改善箇所説明図

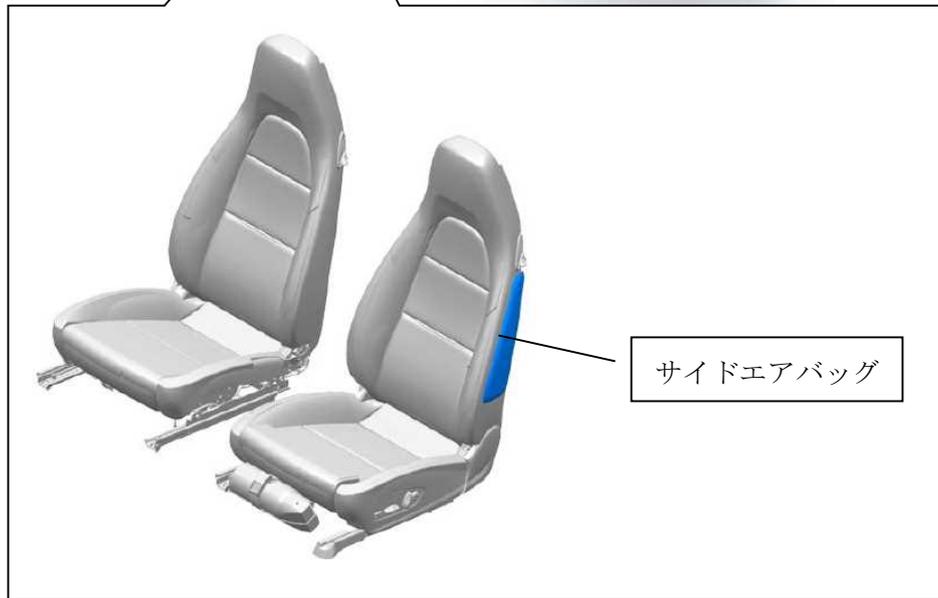
基準不適合発生箇所

サイドエアバッグのインフレーター(膨張装置)において、製造管理が不適切なため、点火剤が設計通り調合されていないものがある。そのため、衝突時にサイドエアバッグが展開せず、乗員が過度の傷害を負うおそれがある。

改善措置の内容

全車両、サイドエアバッグユニットを良品と交換する。
